4. Februar 2022

Der Theaterplatz ist ein wichtiger Verkehrsknoten des Umweltverbundes – gestalten wir ihn schön!

Einen entsprechenden Lageplan mit Querschnitten hängt dieser Stellungnahme an.

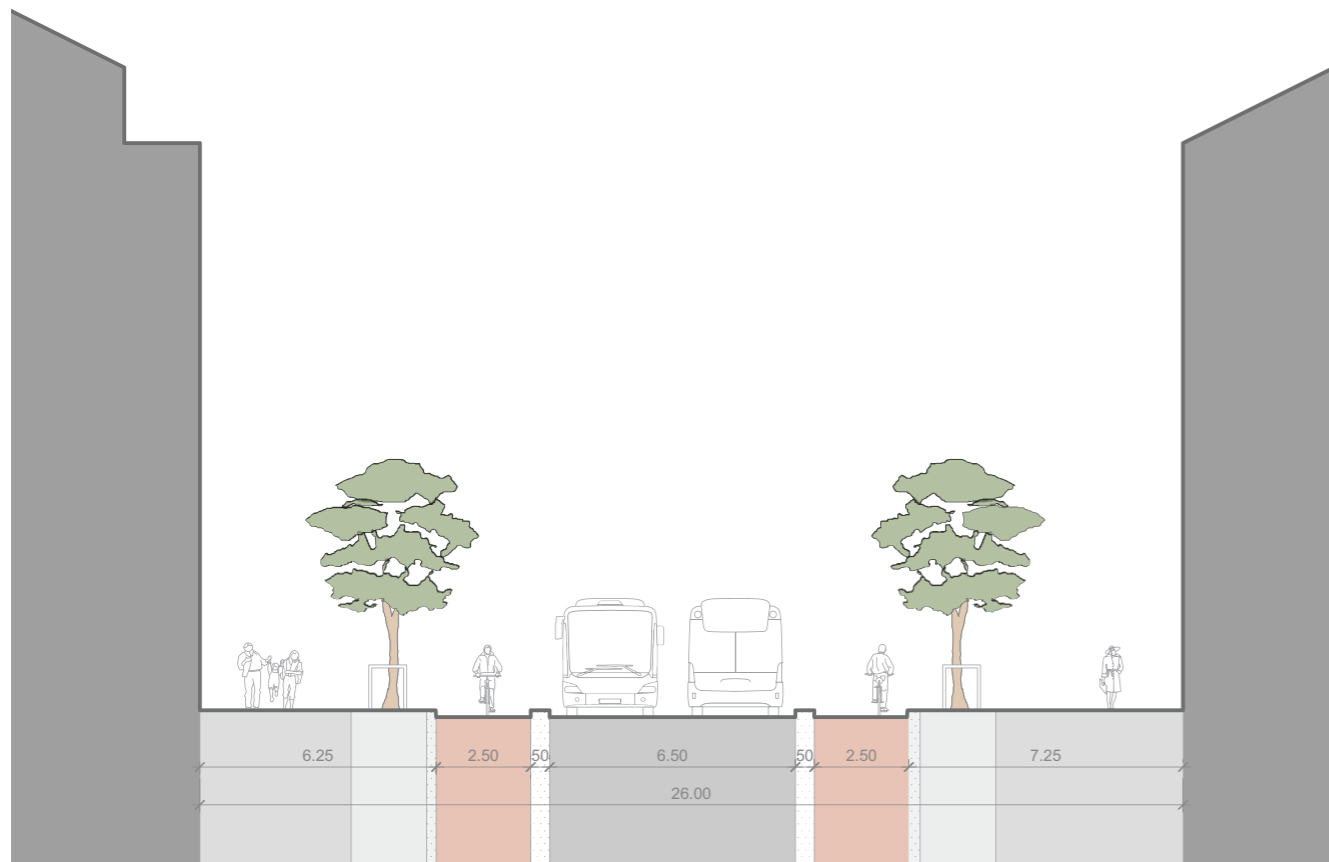
...ist ganz eindeutig eine Neuverteilung des öffentlichen Raums zugunsten der Aachen Bürger:innen und nachhaltiger Mobilitätsformen. Der Platz muss barrierefrei für den Fußverkehr gestaltet werden und gleichzeitig Konflikte zwischen eben diesem und dem Bus- und Radverkehr vermeiden. Daher ist es wichtig, dass es eine niveaugleiche Führung für Zufußgehende gibt, welche entlang des Kapuzinergrabens Vorrang gegenüber anderem Verkehr genießt. Gleichzeitig soll der Bus- und Radverkehr ansonsten eine klare Führung mit Höhenunterschied zum Fußverkehr haben, sodass die Wege einfach erkennbar sind.
